Service melding

Produkt:
VM450Service meldingsnr:
4121-S001Ver:
1

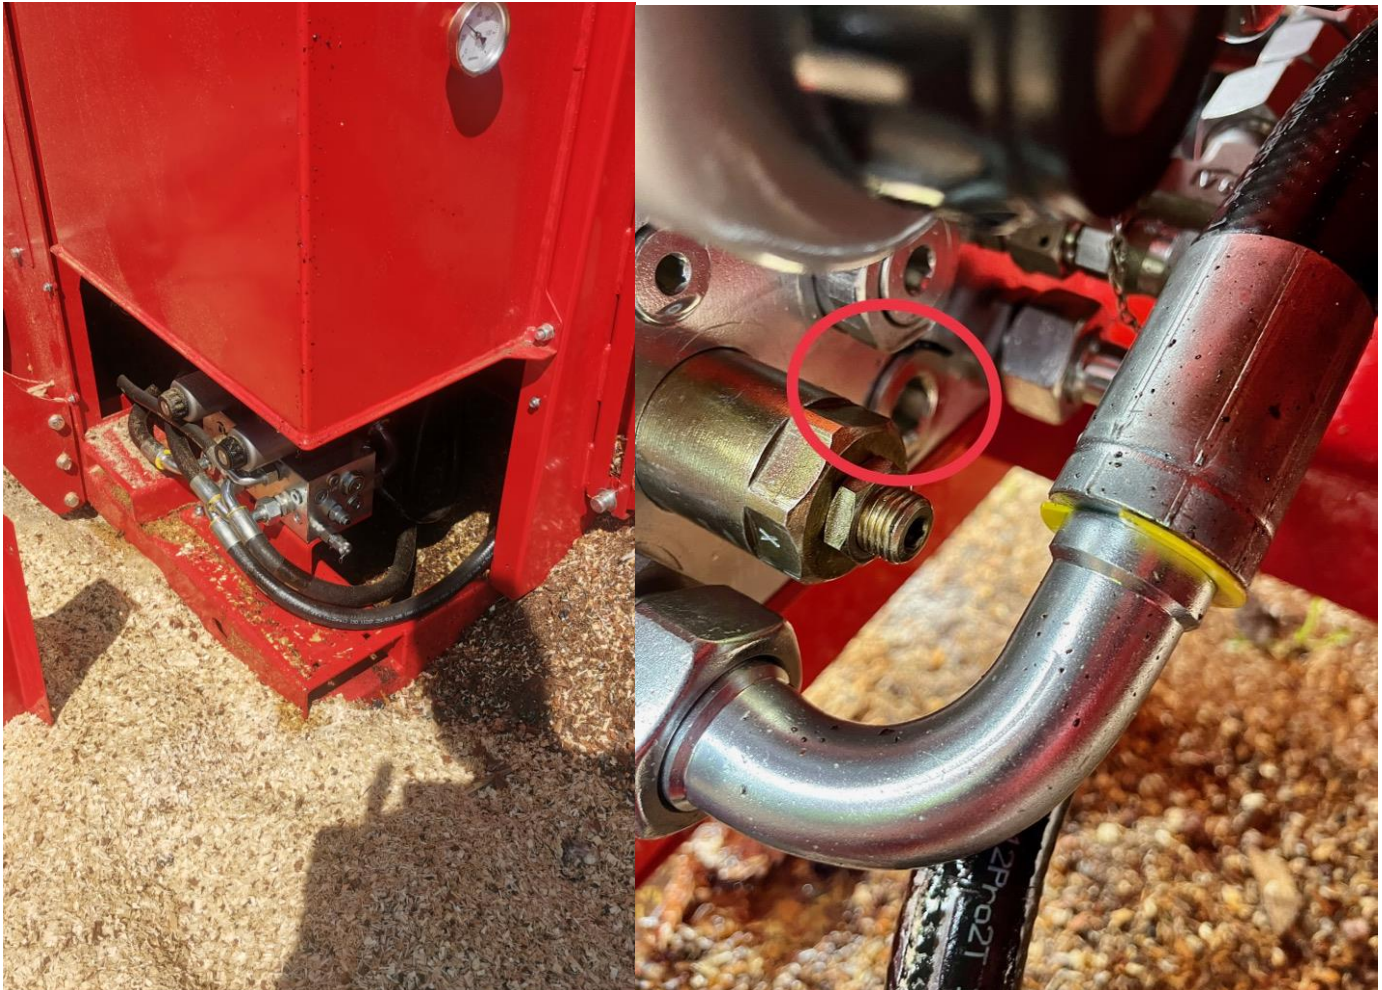
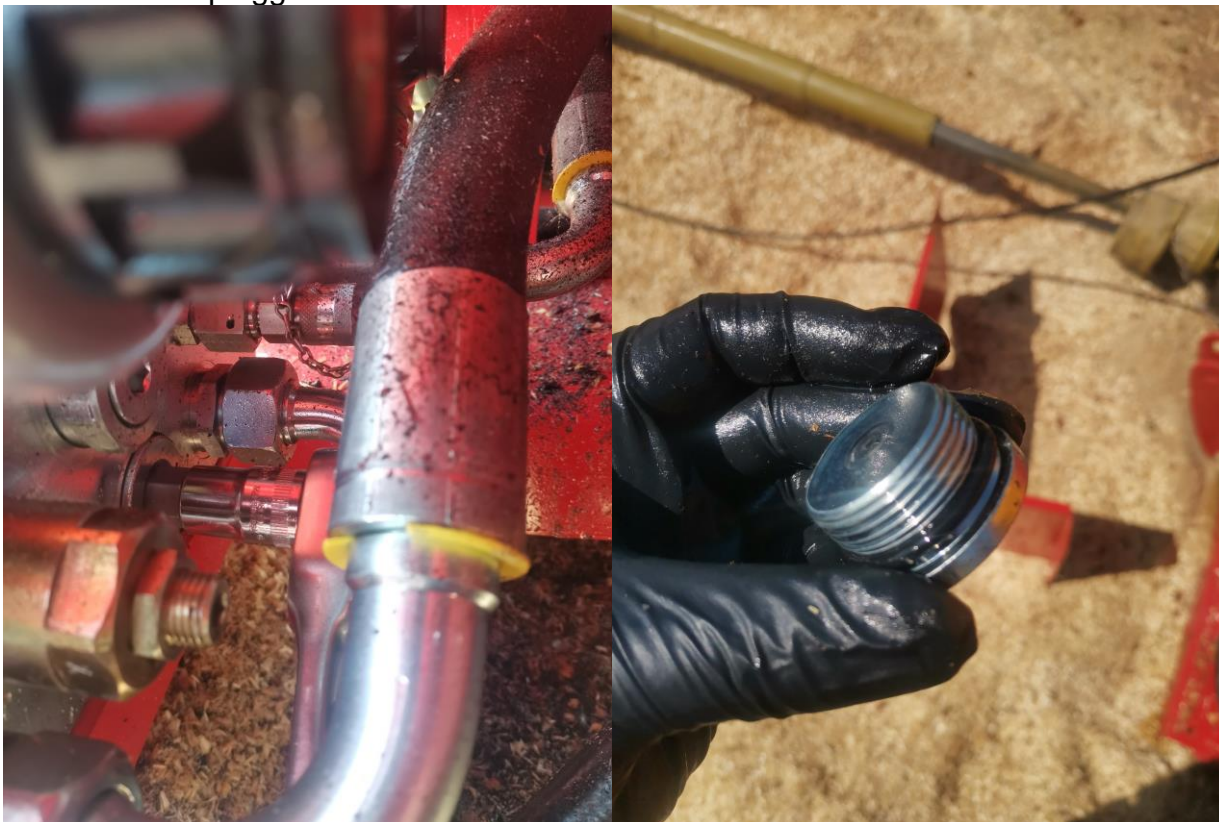
Lekkasje på blokk under oljetank. Regenerativblokk

O-ring blir sprengt ut fordi pluggen i blokka er for lang og gjengene bunner før o-ringen blir komprimert.

Sett inn ny plugg.

1. Løsne slangekobling som vist på bilde og sving slange slik at man kommer til pluggen med verktøy. Ikke ta slange av pga. da vil mye olje renne ut.

2. Skru ut pluggen med en 17mm umbrako.

3. Skru inn ny plugg med o-ring og fest slangen.
